Garching, 19.12.2013

## **Anhörungsverfahren im Planfeststellungsabschnitt (PFA) 1.3 „Filderbereich mit Flughafenanbindung“ des Projekts S21 – Einwendung: Kritik an der Leistungsfähigkeit des Gesamtprojekts**

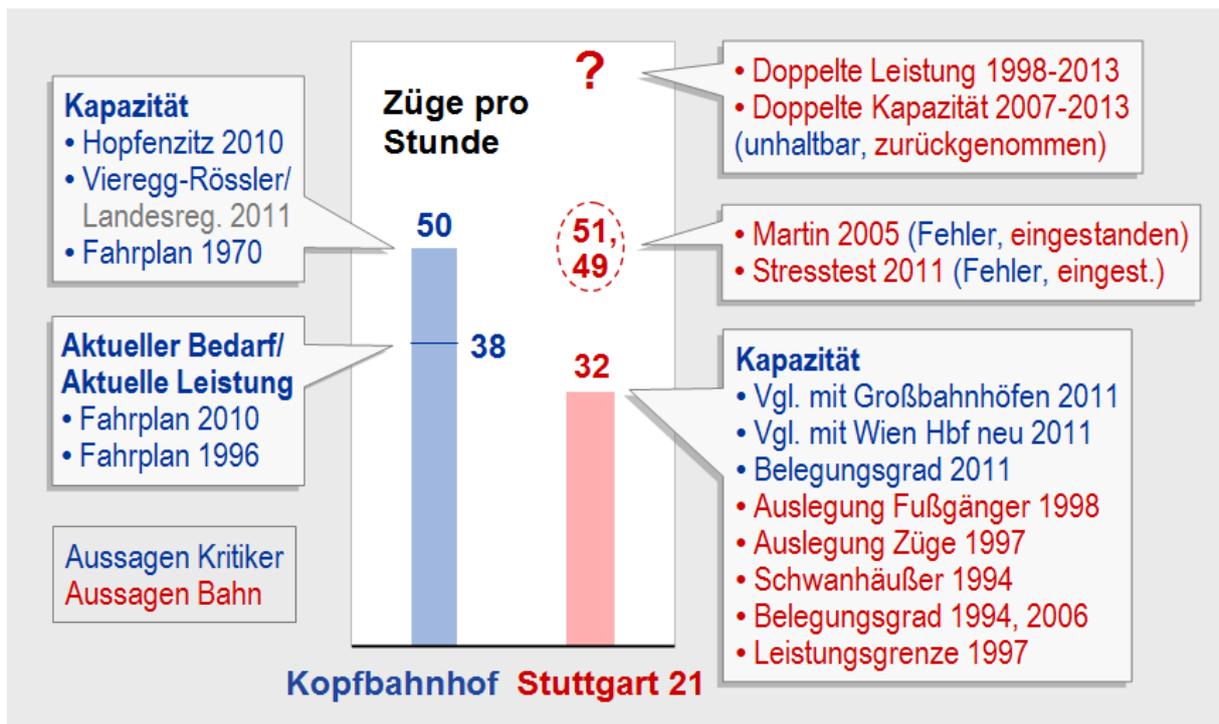
- e) Heutiger Bedarf 38,5 Züge pro Stunde. Der heutige Bedarf für Stuttgart Hbf. beträgt 2011 38,5 Züge pro Stunde (ab 6:50 Uhr) und betrug 1996 37,5 Züge pro Stunde (ab 6:40 Uhr) (Stn. S. 4-6, Erg.Stn. S. 12). Im Jahr 2001, dem Bezugsjahr in den Planfeststellungsunterla-

gen zu PFA 1.1, führen in der Spitzenstunde mit 33,5 Zügen pro Stunde vorübergehend etwas weniger Züge in der Morgenspitze (ab 7:00 Uhr).

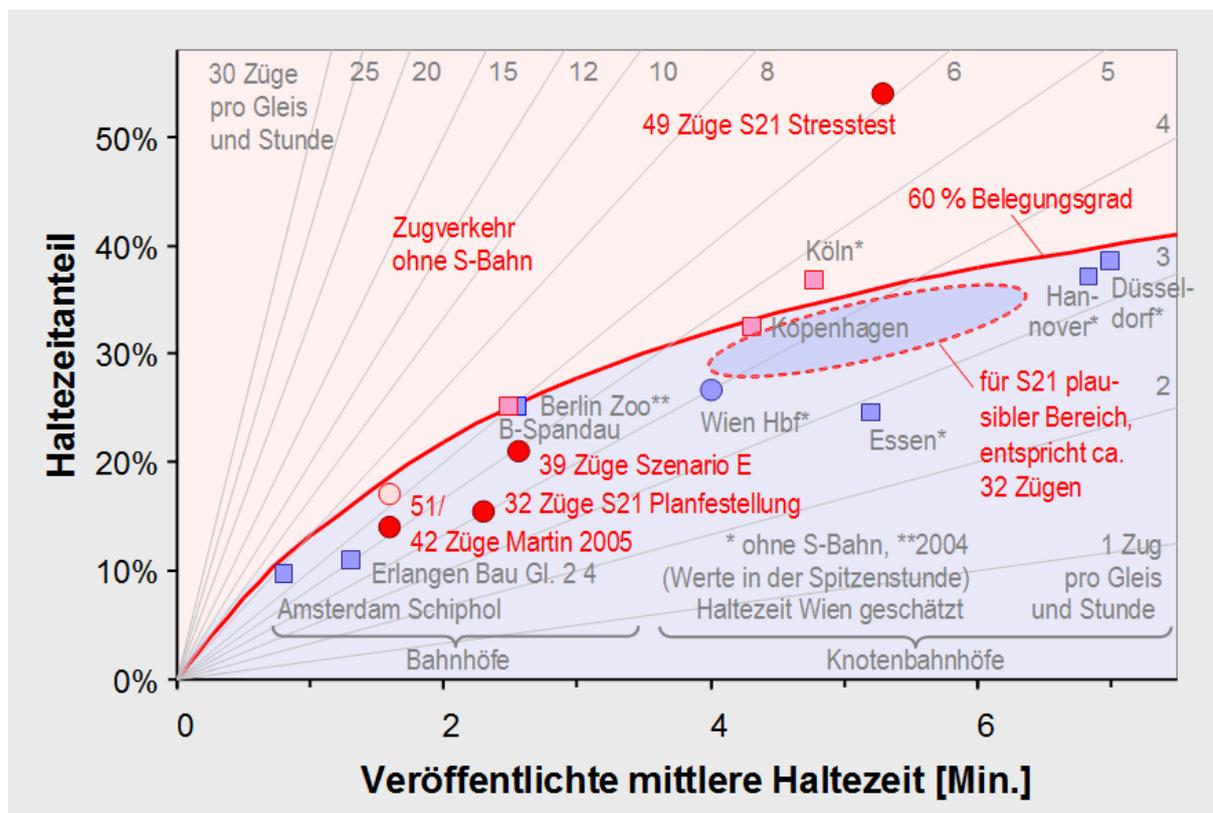
In den frühen S21-Leistungsuntersuchungen (rot) wurden unrealistisch kurze Haltezeiten angenommen (s.a. II.1-4). Für den Stresstest ist zwar die Haltezeit plausibel, aber die Leistung aufgrund zahlreicher Richtlinienverstöße überhöht. Sie liegt um rund 50 % über der Leistungsgrenze entsprechend einem Belegungsgrad von 60 %. Die Stresstest-Leistungsfähigkeit erscheint damit in der Realität nicht erreichbar. Rechnerisch erreicht der Stresstest einen Be-

legungsgrad von 90 %. Werden die 5 Züge, die eine „echte“ Doppelbelegung darstellen, nur halb gezählt ergeben sich 85 % Belegungsgrad. Immer noch ein definitiv „unfahrbarer“ Wert.

Die Leistungsuntersuchungen der Planfeststellung setzen wiederum unrealistisch kurze Haltezeiten an, erreichten aber dadurch noch theoretisch ein fahrbares Regime (rote Kreise). Bei etwa 4 Min. Haltezeit wie in Köln sind für Stuttgart 21 rund 32 Züge möglich (schräge Linie zu 4 Zügen pro Gleis und Stunde), wie sie auch für S21 planfestgestellt wurden (jedoch bei viel zu kurzen Haltezeiten). Es ist bisher weltweit kein Knoten-Bahnhof bekannt, der die "Bahnhofs-Schallmauer" deutlich durchbricht (solange keine S-Bahnen berücksichtigt werden).

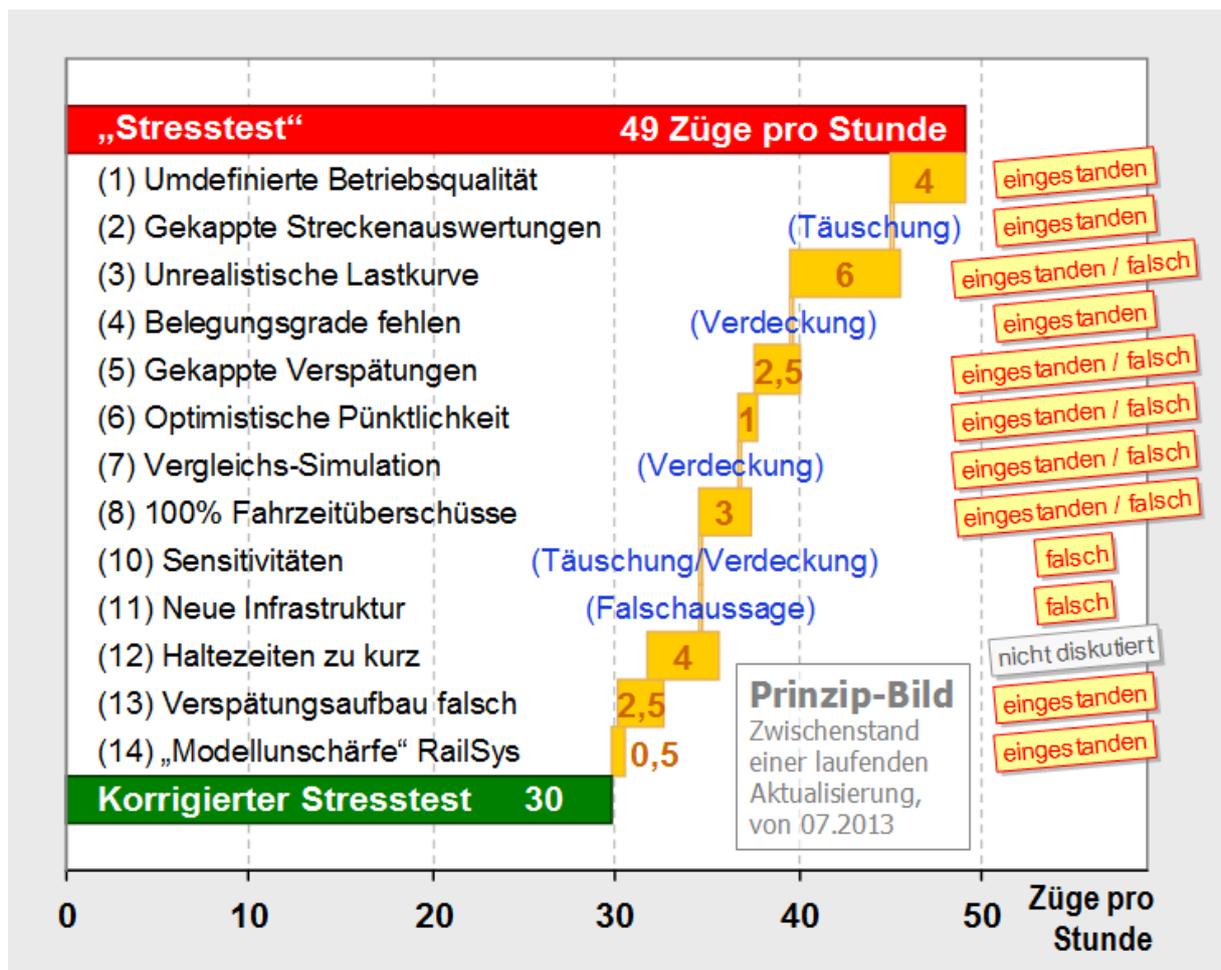
- a) Fehler im Stresstest eingestanden. Im Folgenden werden zu den in der Diskussion befindlichen wesentlichen 13 Fehlern (Diskussionspunkt Nr. 9 ist kein Fehler) in verkürzter Form die Kernfragen bzw. -aussagen aus der bisherigen Diskussion entsprechend dem Stand des Fragenkatalogs wiedergegeben, siehe auch Abb. 4. Daran zeigen sich die leistungsüberhöhen- und über die Qualität des Bahnhofs hinwegtäuschenden Fehlannahmen:
1. Betriebsqualität. Dass eigentlich für eine gute Betriebsqualität Premiumqualität, d.h. Verspätungsabbau, angestrebt werden muss, wird sowohl vom Projektleiter des Stress-tests,<sup>20</sup> als auch von Prof. Martin,<sup>21</sup> als auch von der TU Dresden in ihrer jüngsten Stellungnahme (TU Dresd. S. 14) bestätigt. Die Auslegung eines Bahnhofsneubaus auf einen Verspätungsaufbau von bis zu 1 Minute pro Zug ist nicht zulässig. Außerdem kann

diese 1 Minute nicht sowohl Ober- bzw. als auch Untergrenze der risikobehafteten Betriebsqualität sein, wie von der DB AG widersprüchlich ausgesagt!
